اطلاعیه فنی

شماره اطلاعیه فنی: ۱	شماره مرجع: HT2006102602	تاریخ: ۸۶/۱/۲۷
نوع خودرو: سوناتا-آزرا	نوع موتور: 3.3L (لامبدا)	صفحه: ۱ از ۱

دستور العمل صدای غیر عادی زنجیر سفت کن

جدول شماره ۱

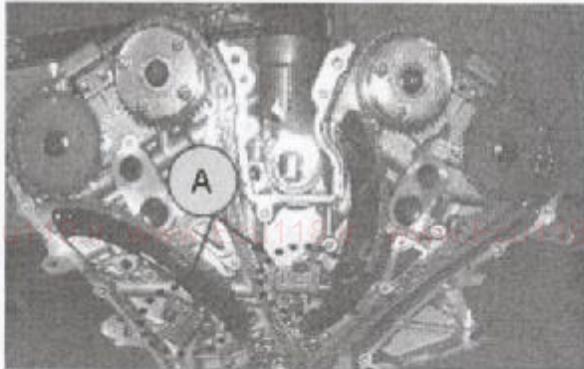
در صورت بروز صداهای مذکور می بایست زنجیر سفت کن موتور را مطابق جلد اول کتاب تعمیرات (Timing system- EM24) AZERA با قطعه جدید معرفی شده در جدول ذیل تعویض نمود.

قطعه قدیم	قطعه جدید
Timing chain Tensioner زنجیر سفت کن		
Part Number	D: دیسک خروجی (Vent disk) 24410-3C100	E: فشار شکن (PRV) 24410-3C300
شماره فنی قطعه	24410-3C200 24410-3C250

ساختار و شماره فنی زنجیر سفت کن تغییر پیدا کرده است و لذا در زمان سفارش گذاری باید از شماره فنی 24410-3C300 استفاده شود. اجرت استاندارد عملیات این تعمیر به شرح جدول شماره ۲ زیر می باشد:
